4.2 成形工程の問題点

4.2.1 鏡板成形用プレス能力

図 3-4-3 八光産業㈱のシーラー製作方法

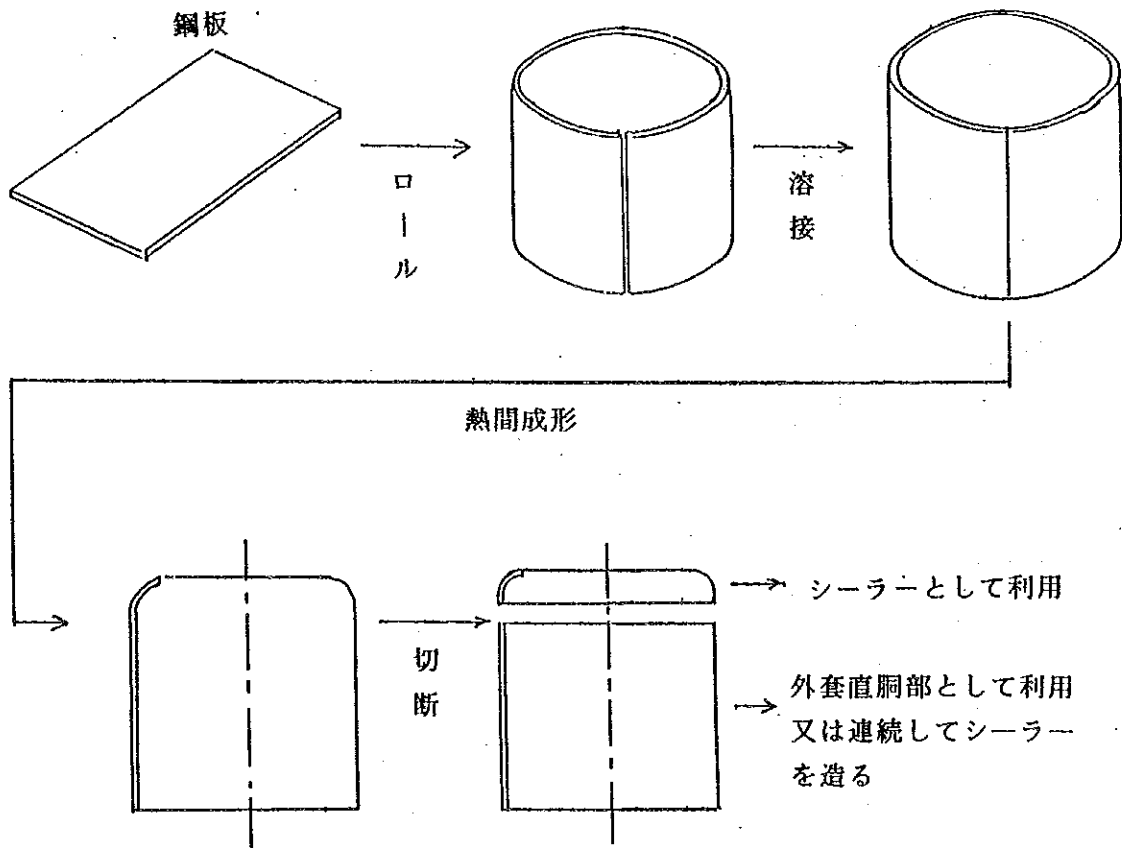
製缶後の検査で不合格になる原因の 1 つにシーラー部からの漏れがあげられる。現状のシーラーの製作工程については上記 4.1.3 項で述べた方法では円周 4ヶ所に縦方向の溶接があり、この溶接の多さが漏れの発生原因になっているものと考ええる。八光産業㈱では図 3-4-3 の方法でシーラーを製作している。この方法であれば縦方向の溶接は 1ヶ所のみで漏れ発生を減少できると考える。

写真3-21 当り面巾10mm以下のノズル

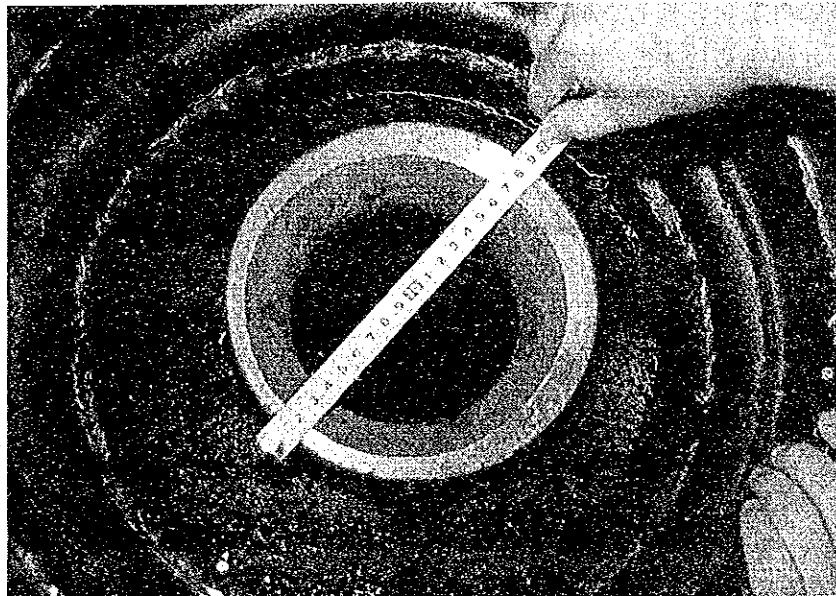
当工場及び中国国家标准ではノズルフランジのパッキング当り面の巾は10mm以上であることと指示されている。しかし、調査団が調査中に10mm以下の物があることが判明した。その他10mm以上のもので左右の当り面の巾がかなり違うものが多数あることが分った。上述の加工精度の違いは上記 4.1.4項で述べた製作工程の中で熱間プレスの際及びスエッジが加工時にジグ鉄板の中心に当たっていないのが原因である。プレス時にジグが鉄板の中心にくるようにジグを改善する必要がある。

写真 3-31 研削でキズを除去した跡

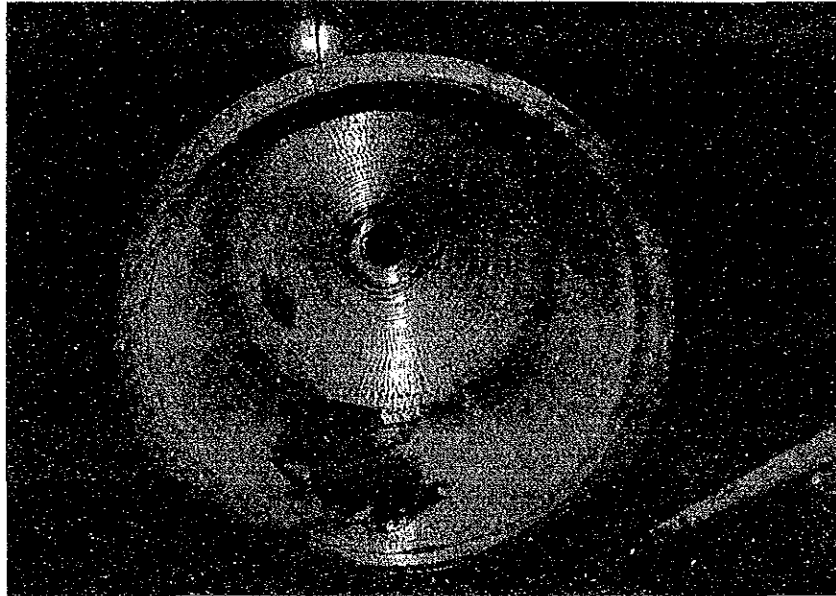
鋼板の表面を研削してもキズを全て除去することは困難である。遼陽工場ではライニング工程で気付いたキズを再度研削で除去する作業をしている。これは無駄な作業である。

当工場では鋼板表面のキズを取るためにライニングする面の全てを作業者が研削している。第3章 2.2.2で述べたようにキズの少ない鋼板を購入し、研削は溶接部のみを実施するのが望ましい。日本ではキズの少ない鋼板を購入するので溶接部のみを研削する。

一定流量エアラインマスク

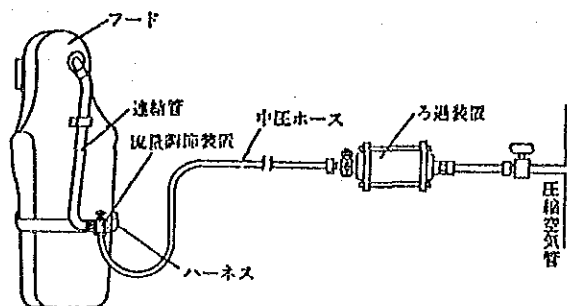
サンドブラスト作業は砂を缶体や鏡板等に吹き付ける作業で、砂塵の中で作業が行われる関係上環境に対しては特別な注意が必要である。現状はサンドブラスト室に局所排気装置が設置され、作業者は防塵マスクを着用している。しかし人体に最も悪いのは $1 \sim 10 \mu\text{m}$ 程度の粉塵である。粉塵をマスクだけで完全に除去するのは難しい。サンドブラスト作業は下図のエアラインマスクをつけて行うことが望ましい。

図3-8-1 スリップ圧送タンク

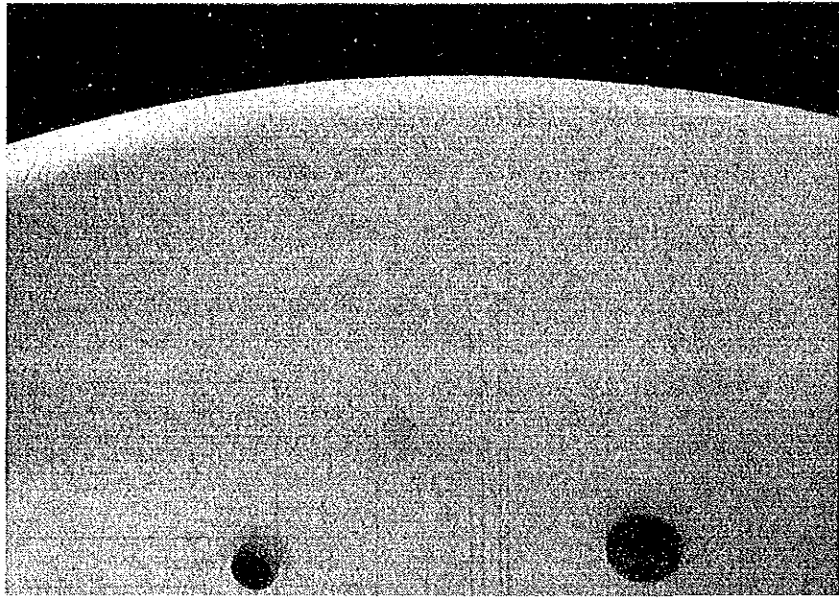
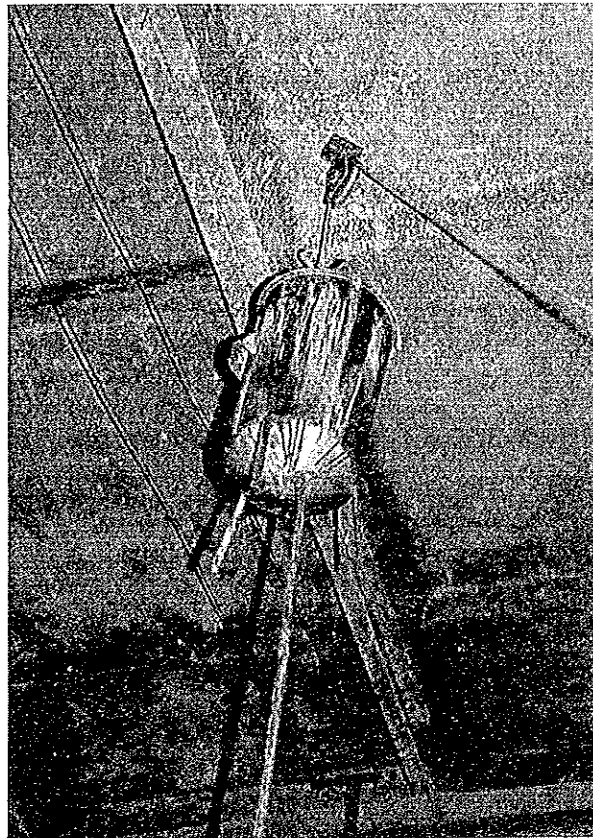
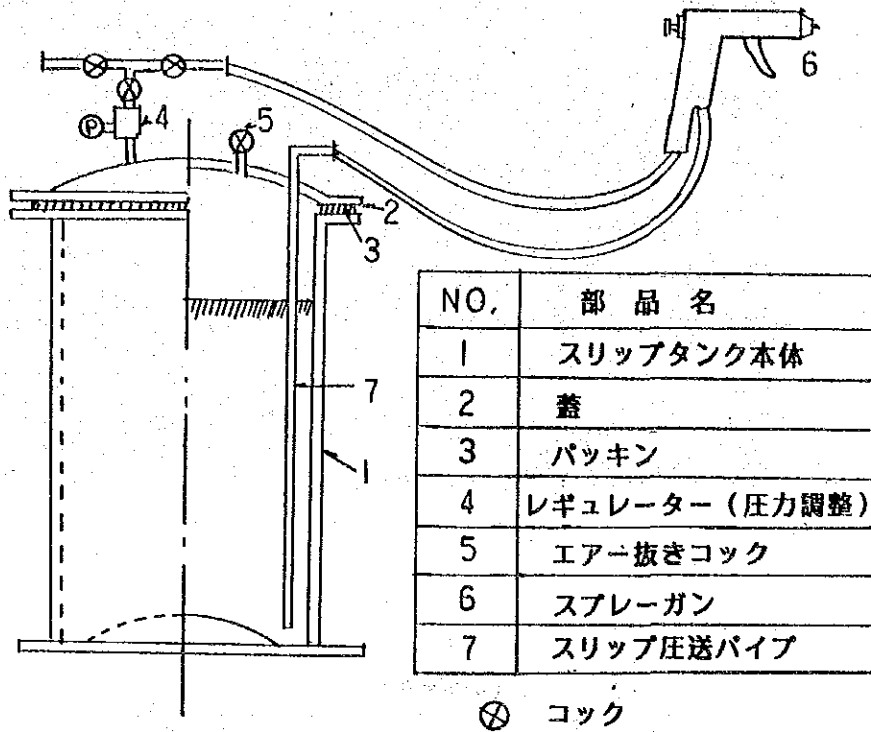
現在スリップはスリップタンクに入れ天井に吊り下げスリップの自重で流下させる方式で塗付している。この方式ではスプレーガン近くのスリップにかかる圧力は $1\text{kg}/\text{cm}^2$ 以下と考えられる。この方式では粘度の高いスリップを使用することは難しいと考える。従ってスリップの粘度は低く設定しておりこれが塗付後のスリップに「垂れ」を生じさせる原因となっている。日本の八光産業(株)では塗付後の「垂れ」を防止するために塗付時の上釉スリップの粘度を $10000\sim 20000\text{mPa}\cdot\text{s}$ に設定し、スリップの供給には圧力タンクを使用し $1.5\sim 1.9\text{kg}/\text{cm}^2$ の圧力をかけ圧送している。その圧送タンクの概略を図3-8-1に示す。このような設備を用いて上釉スリップの粘度を上げるのが望ましい。

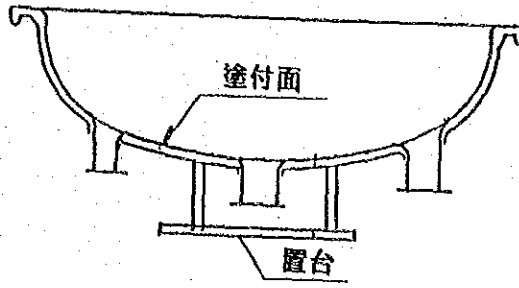
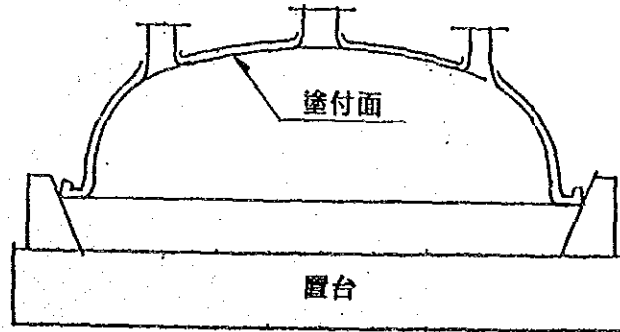
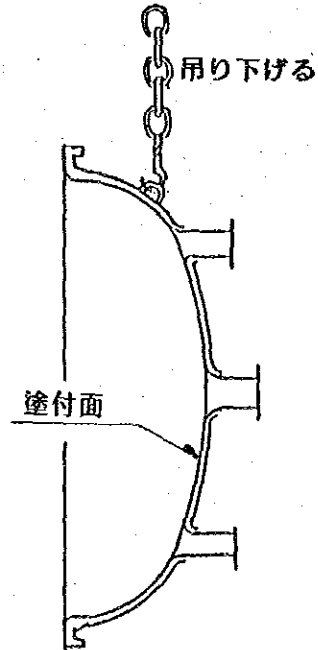
現在カバーは塗付面を上にして並べて自然乾燥を行っている。塗付面が上向きで長時間保管しているためその間にゴミが入ったり、油が付着したりして焼成後のガラス面に斑点模様がついている物がある。上述のことを防止するために次の3点を提案する。

現在塗付面を上にして乾燥しているのを、塗付面を下又は横向にして乾燥する。勿論いかなる場合でも乾燥場の床、環境は清掃されている必要がある。

ジェットヒーター等の加熱器を使用し乾燥を行うことにより乾燥時間を短縮する。また乾燥後はベニヤ板またはビニールシート等を上に被せる。

写真 3-4 1 塗付面の油の付着

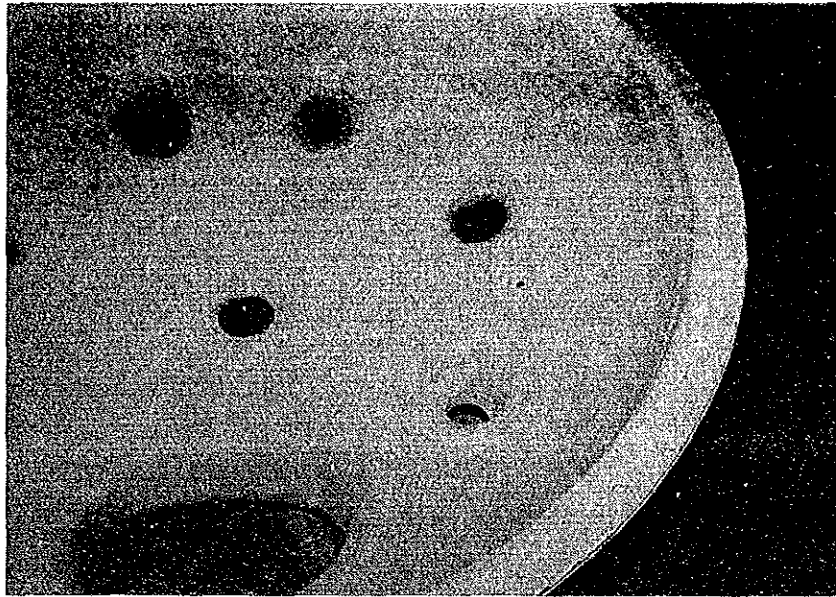
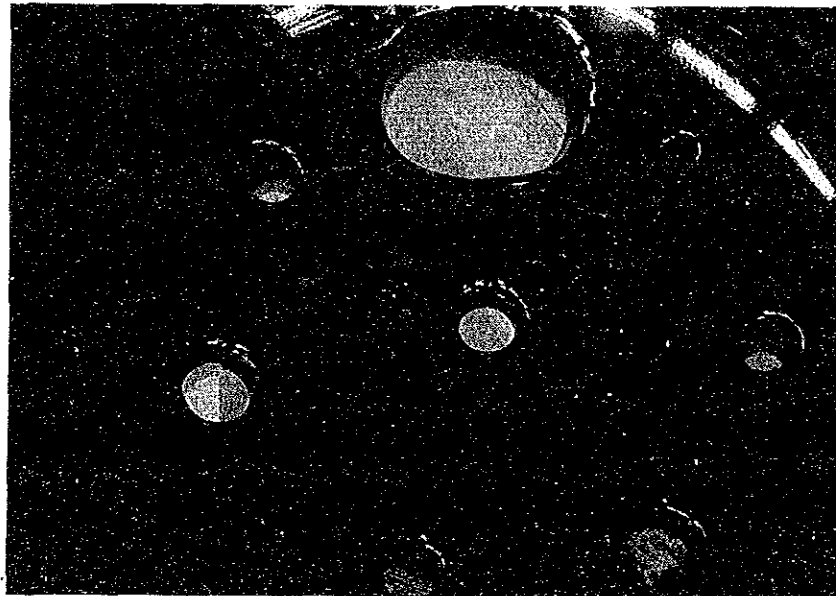
ライニング面に付着している油は天井クレーンから落下した油と思われるのでクレーンに油滴落下を防止する処置を施す必要がある。

(2) フランジパッキング面端部の釉薬の除去

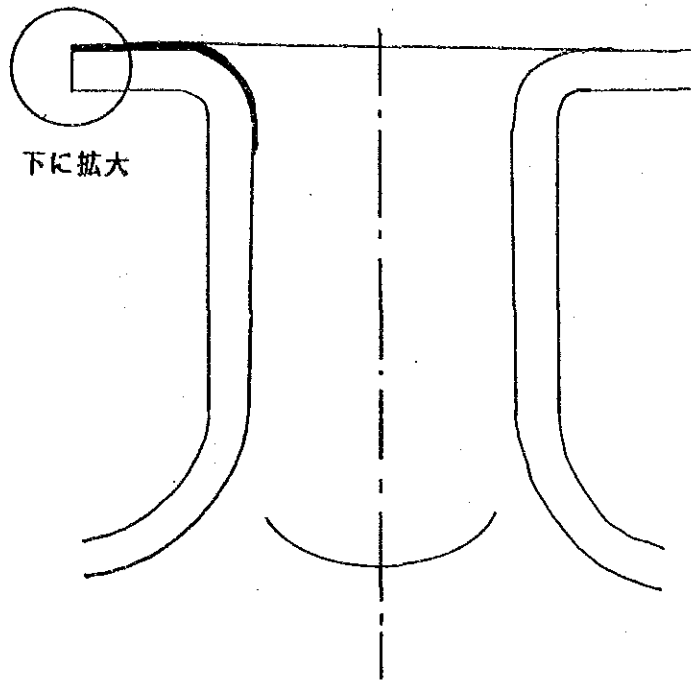
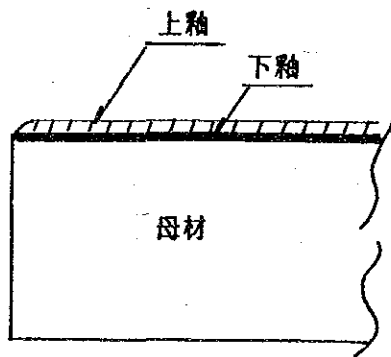
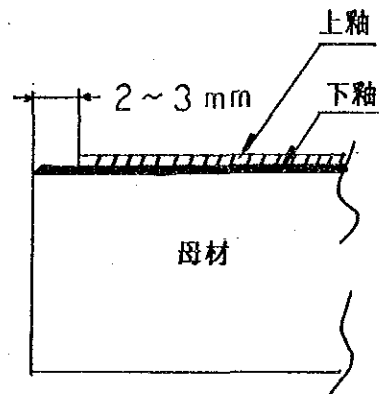
ガラスライニング完了後保管中にフランジパッキング面端部のガラスが剥離しているのが何点か認められた。これは上釉塗付・乾燥後フランジ端部のガラスを除去すれば防止できる。ノズル及び大フランジのパッキング面端部は2～3 mm上釉を除去するのが好ましい。乾燥後布等の端で磨れば簡単に除去できる。

図 3-8-2 現状の焼台と改善案

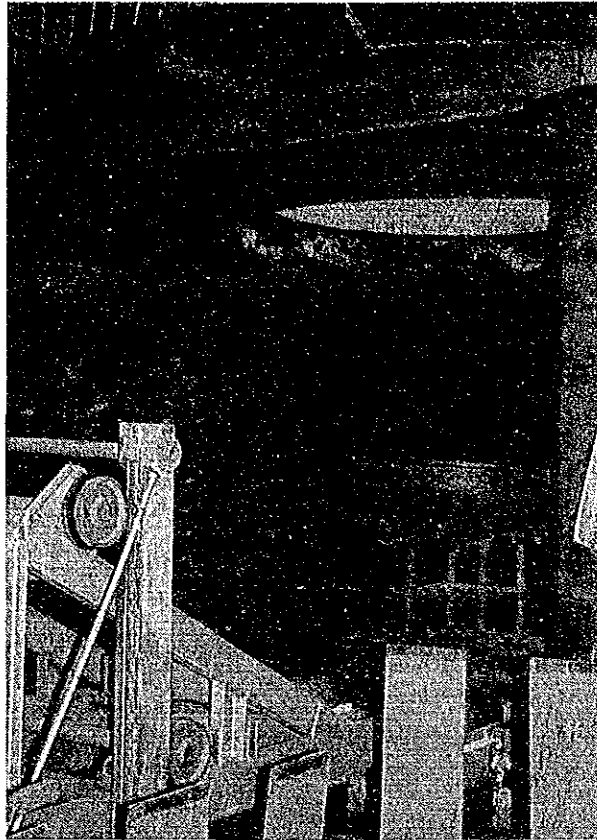
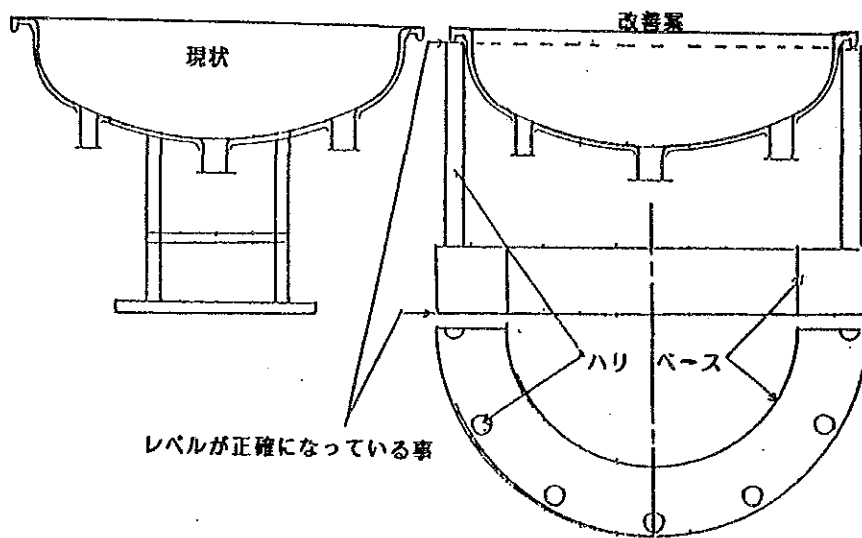
上鏡の焼成は、鏡中央ノズルの周囲に焼台を当て焼成しているこのような焼成方法では焼成後カバーフランジ部の変形は大きくなる。変形を小さくするためには焼台をフランジ面に当てるのが望ましい。ただしこの場合焼台のレベルが正しいことが前提条件となるので焼台のレベルの確認を常に行う必要がある。現状の焼台と改善案を図3-8-2に示す。
